DOSSIER D'ENQUÊTE PUBLIQUE UNIQUE
du jeudi 02/01/2025 (9h) au jeudi 13/02/2025 (12h)

**A4 - Réponse écrite du maître d'ouvrage à l'avis de
l'autorité environnementale**

Réponse de Toulouse Métropole à l'avis de la MRAe sur la révision du zonage d'assainissement

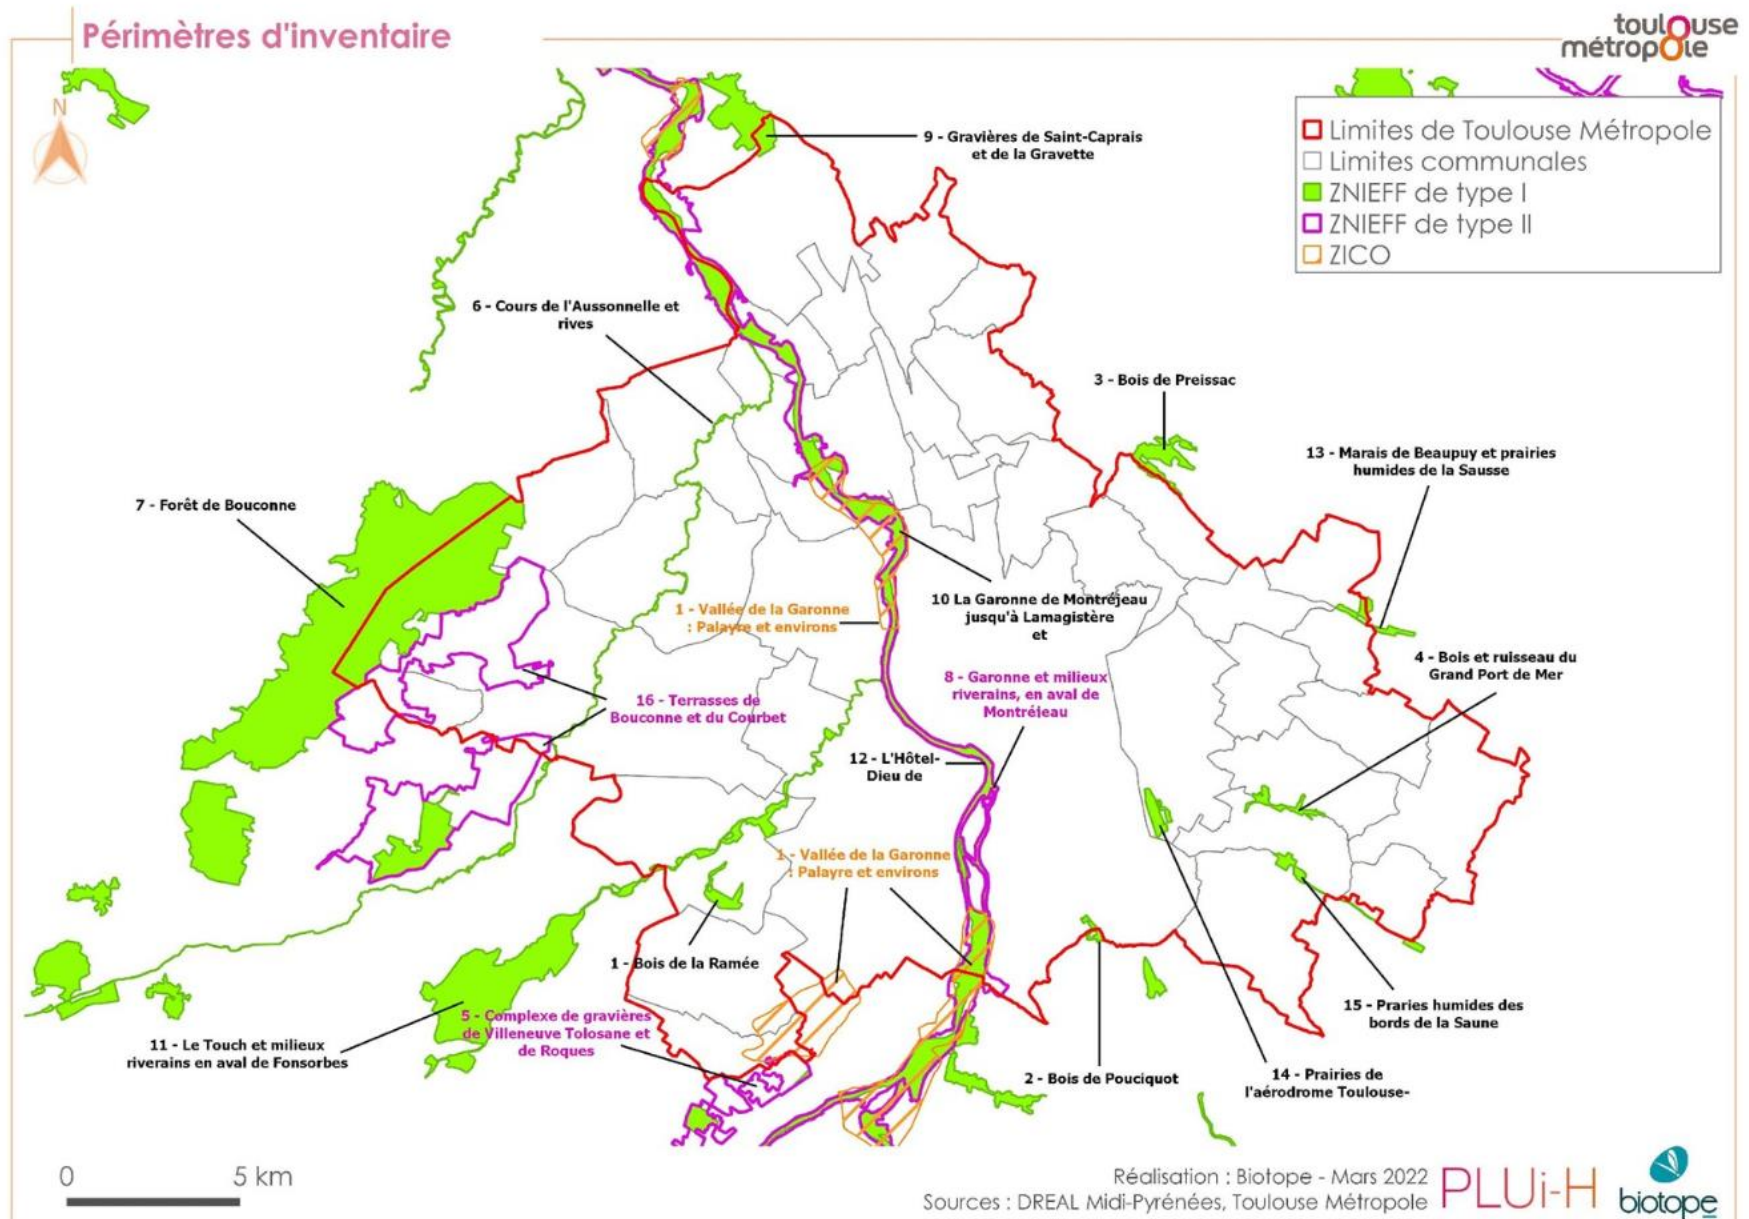
La MRAe recommande de reprendre le document d'évaluation environnementale en :

- explicitant les méthodologies et les sources des références utilisées, notamment pour la caractérisation des impacts ;
- intégrant des cartographies supplémentaires permettant de mieux appréhender les enjeux.

Les chapitres 2.2 et 2.3 présentés ci-après visent à détailler la méthodologie et les sources utilisées.

Par ailleurs, en réponse aux observations de la MRAe, 3 nouvelles cartes ont été produites afin de mieux appréhender les enjeux :

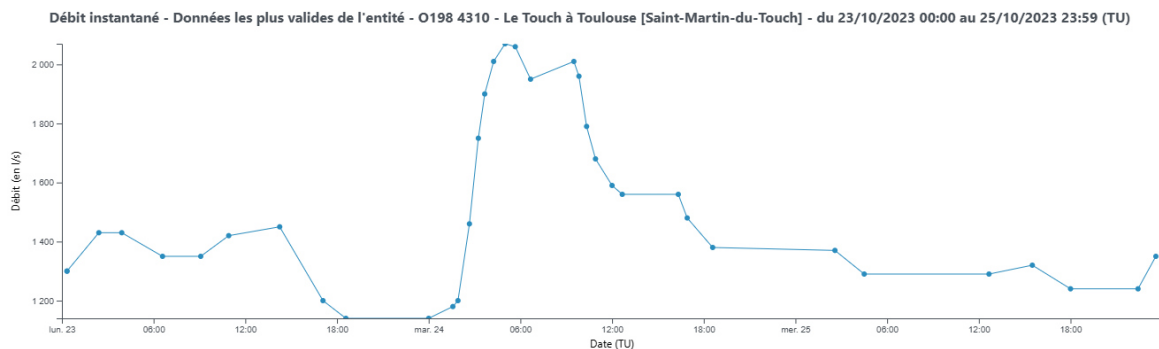
L'impact des Déversoirs d'Orage (DO) de Colomiers en situation actuelle est présenté p152 selon la méthode présentée dans le chapitre « 2.1.2. Précision des méthodologies mises en œuvre pour les calculs d'impact ». Pour rappel, la méthode d'évaluation de l'impact des déversoirs d'orage de Colomiers retenue dans le cadre de l'évaluation environnementale, présente des approximations :

- Prise en compte d'une concentration « moyenne » pour le calcul des flux de pollution rejetés par les Déversoirs d'Orage de Colomiers (en kg) sur la base d'un bilan pollution réalisé lors d'une pluie de période de retour 1 mois, à défaut d'un pollutogramme représentatif pour chaque évènement pluvieux considéré, tenant compte de la dilution des eaux notamment pour des évènements pluvieux supérieur à la période de retour 1 mois.
- Calcul d'une concentration en aval du point de rejet des Déversoirs d'Orage pour un évènement pluvieux de 4 h (et un temps de déversement de 4h30 environ) comparé à un débit moyen journalier caractéristique (en m³/j). Une telle hypothèse laisse à penser une sous-estimation de la concentration instantanée du Touch en aval du point de rejet d'un facteur 5 à 6.

- Non prise en compte dans le calcul de l'hydrologie du Touch durant l'évènement pluvieux afin de tenir compte de la dilution.
- Non prise en compte des rejets d'eaux pluviales en aval du point de déversement des déversoirs d'orage de Colomiers représentant une surface de bassin de collecte supplémentaire de 122 ha.

Un complément d'étude a donc été réalisé afin d'évaluer plus finement l'impact des déversoirs d'orage de Colomiers en utilisant l'outil de modélisation hydraulique réalisé dans le cadre du schéma directeur d'assainissement de Toulouse Métropole et mis à jour dans le cadre de la présente étude afin de tenir compte :

- de la réponse hydraulique du réseau d'eaux pluviales T270 situé en aval du point de déversement des Déversoirs d'Orage de Colomiers et son bassin versant associé en tenant compte d'un % d'imperméabilisation théorique de l'ordre de 35 % ;
- de la réponse hydraulique du Touch.

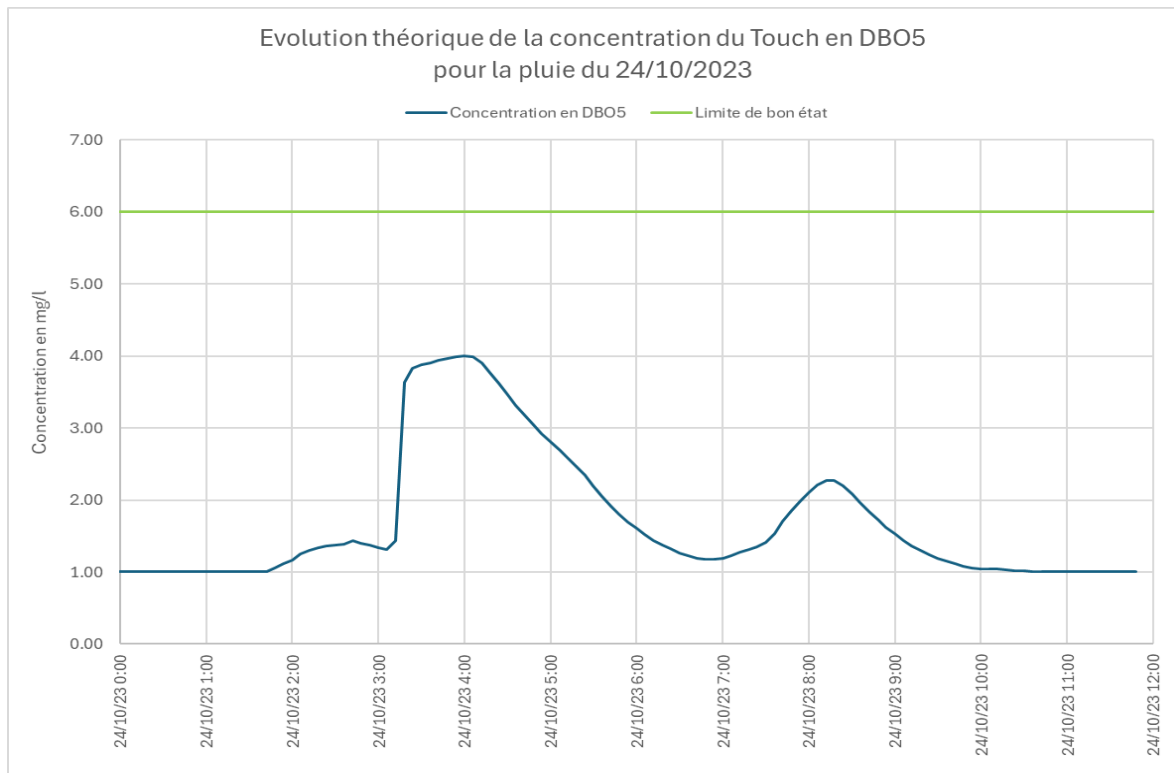
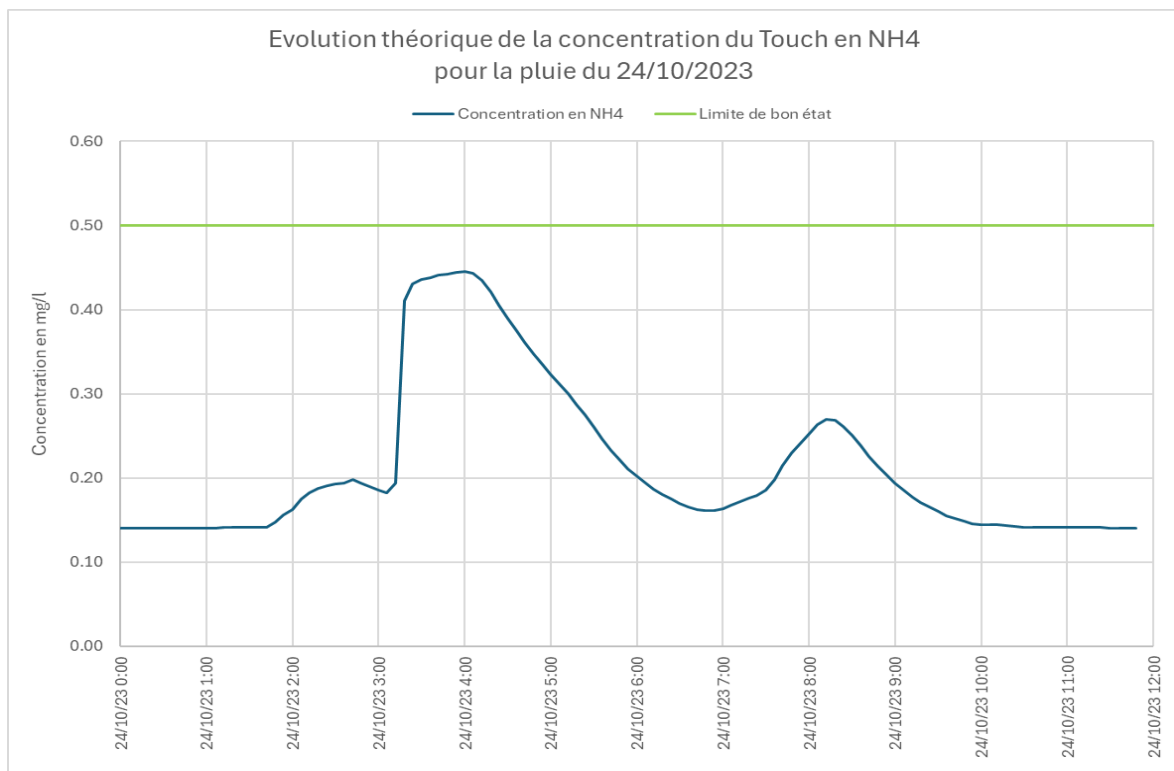
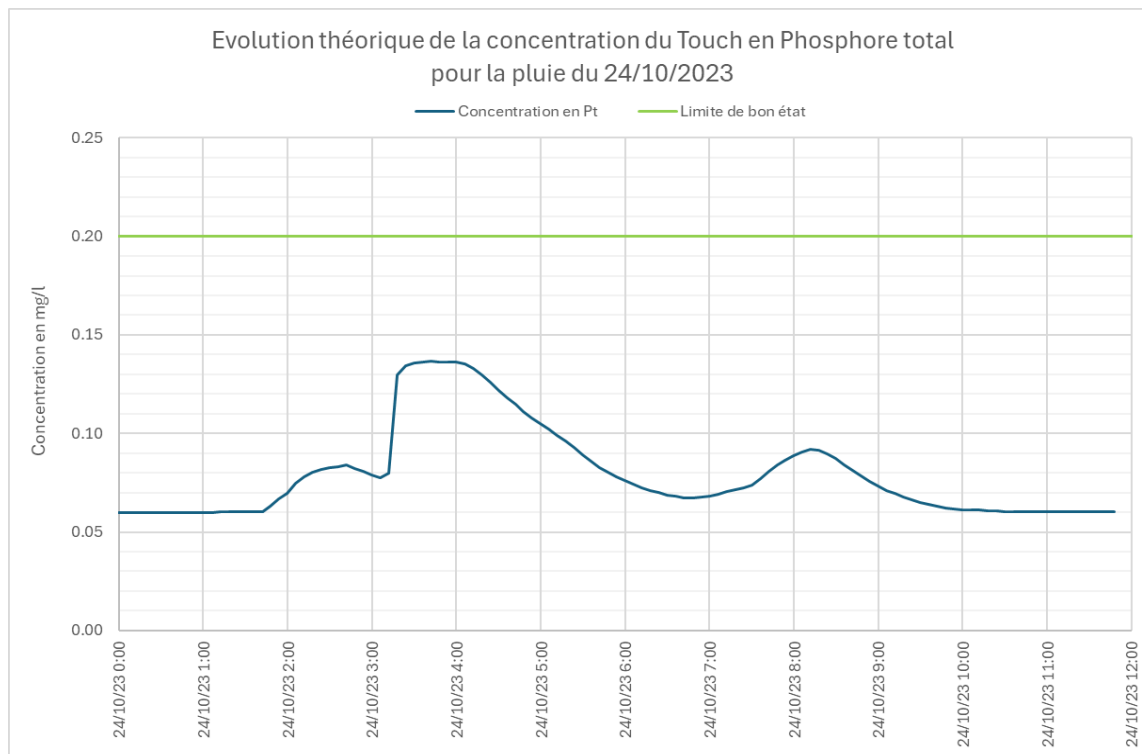
Sur la base de ces éléments, le modèle hydraulique a été mis à jour et l'impact des déversoirs d'orage de Colomiers sur la masse d'eau du Touch a été calculé pour la pluie du 24 octobre 2023. Les graphiques ci-dessous précisent l'évolution théorique de la concentration en polluants (DBO₅, NH₄ et

Pt) pour la pluie du 24 octobre 2023 (pas de données disponibles sur les rejets des DO en NO₂ et NO₃).

Le rejet des déversoirs d'orage de Colomiers entraîne une augmentation de la concentration en DBO₅ de l'ordre de de 3,0 mg/l pour la pluie du 24 octobre 2023. **La masse d'eau reste en bon état pour ce paramètre.**

Le rejet des déversoirs d'orage de Colomiers entraîne une augmentation de la concentration en NH_4 de l'ordre de de 0,3 mg/l pour la pluie du 24 octobre 2023. **La masse d'eau reste en bon état pour ce paramètre.**

Le rejet des déversoirs d'orage de Colomiers entraîne une augmentation de la concentration en Pt de l'ordre de de 0,08 mg/l pour la pluie du 24 octobre 2023. **La masse d'eau reste en bon état pour ce paramètre.**

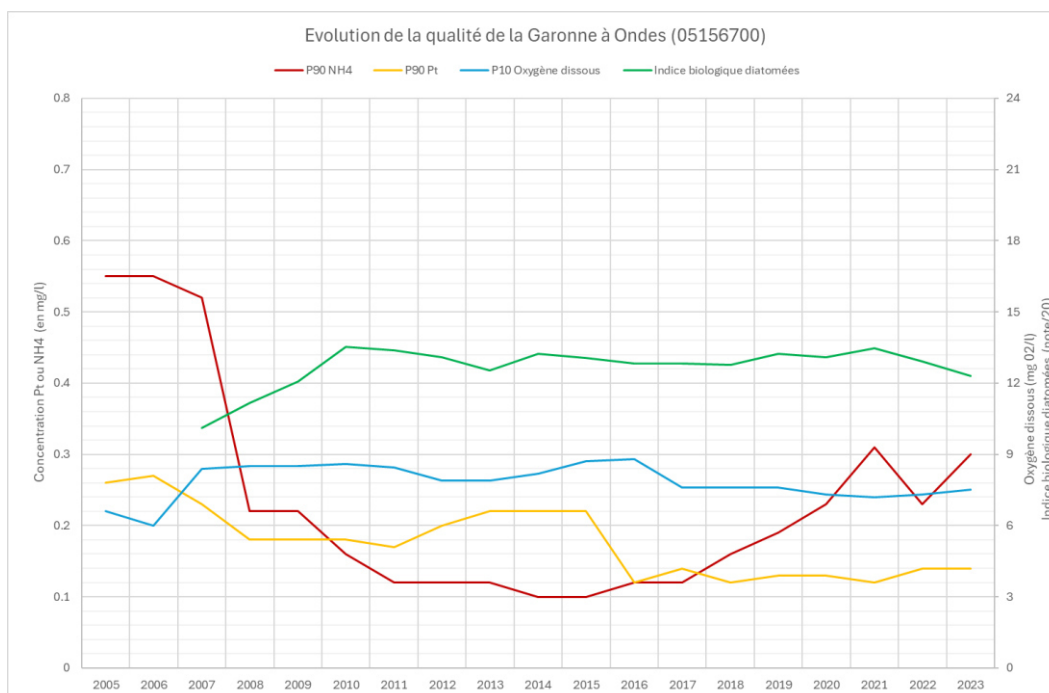
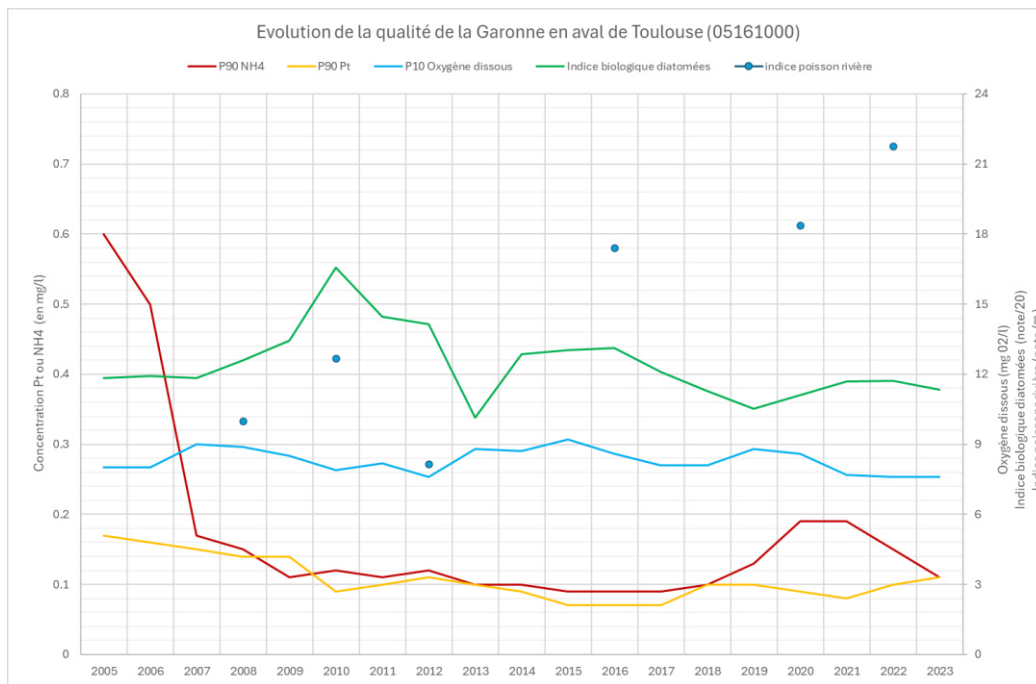
La MRAE émet la recommandation suivante sur l'impact du phosphore :

La MRAe recommande de compléter le dossier d'évaluation environnementale par une analyse des incidences des augmentations des concentrations en phosphore dans les cours d'eau sur les espèces et biotopes protégés par arrêtés. Suite à cette analyse et en cas d'impacts constatés, des mesures complémentaires d'évitement ou de réduction sont à proposer.

Pour rappel, le rejet des STEP de Toulouse Métropole et notamment le rejet de la STEP de Ginestous Garonne sur la base des concentrations moyennes de rejet actuelles, entrainerait :

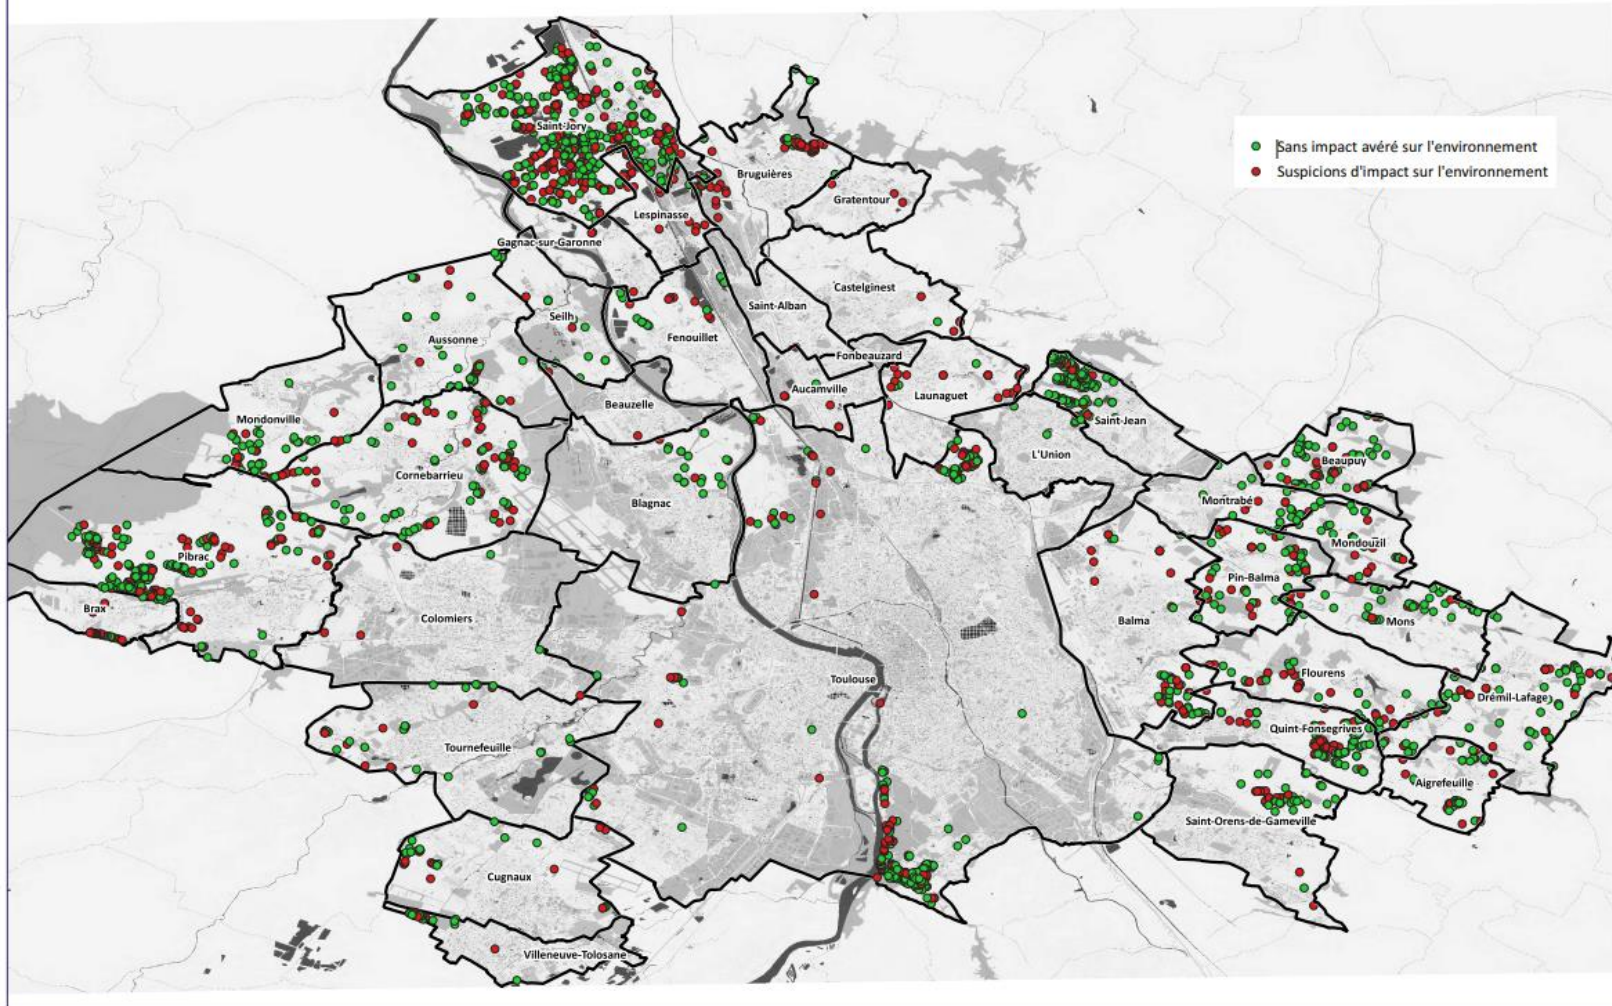
- de compléter l'état initial en localisant et cartographiant les installations non conformes et en précisant les modalités de rejet ;
- d'évaluer les impacts locaux des installations non conformes notamment vis-à-vis des zones à enjeux environnementaux et de la santé des riverains ;
- pour les secteurs les plus impactants ou avec des difficultés de mise aux normes, d'étudier les possibilités de raccordement à l'assainissement collectif ou de proposer un plan d'actions ciblé de manière à accélérer leur mise aux normes.

Le Règlement Général sur la Protection des Données (RGPD) ne permet pas la diffusion de cartographies précises à la parcelle afin d'identifier les informations demandées. Toutefois, afin de pouvoir approcher la problématique, la carte fournie ci-après illustre, à l'échelle de la métropole, la situation des assainissements autonomes sur la base des contrôles périodiques réalisés en 2022, 2023 et 2024 (jusqu'au mois d'août) soit 72% des installations. Les contrôles réalisés avant cette période ne permettent pas de situer géographiquement, avec la précision nécessaire, l'installation contrôlée. Toutefois, la périodicité des contrôles a été fixée par la métropole à 4 ans ce qui signifie

que les contrôles réalisés avant 2022 seront de nouveau contrôlés dès 2025 et pourront alors être localisés.

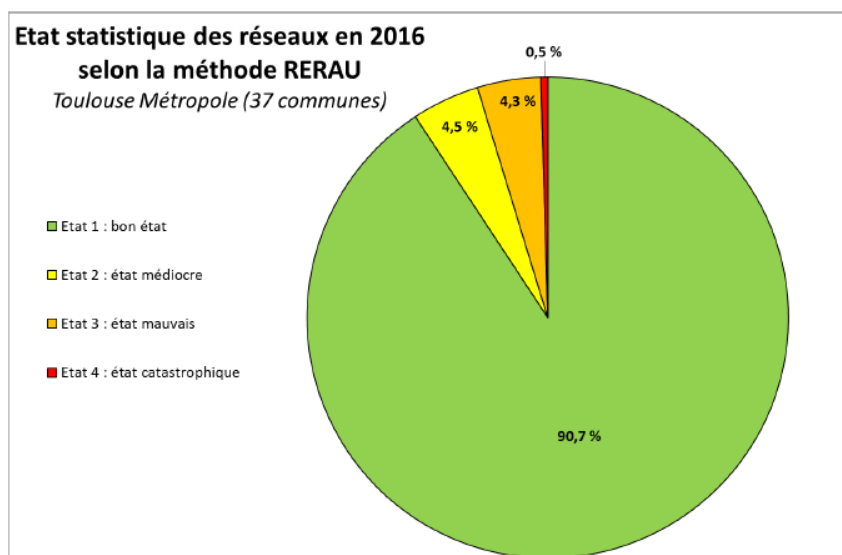
Les principales remarques de la MRAe sont synthétisées ci-dessous :

Afin de démontrer l'efficacité de la programmation du renouvellement des réseaux d'assainissement, la MRAe recommande de :

- justifier le taux de renouvellement au regard de l'état des réseaux et du programme d'investissement ;
- compléter la description du programme de travaux par une présentation de la méthodologie employée pour cibler les réseaux à renouveler et proposer un ordre de priorité prenant en compte de l'efficacité des travaux et de leurs incidences sur l'environnement.
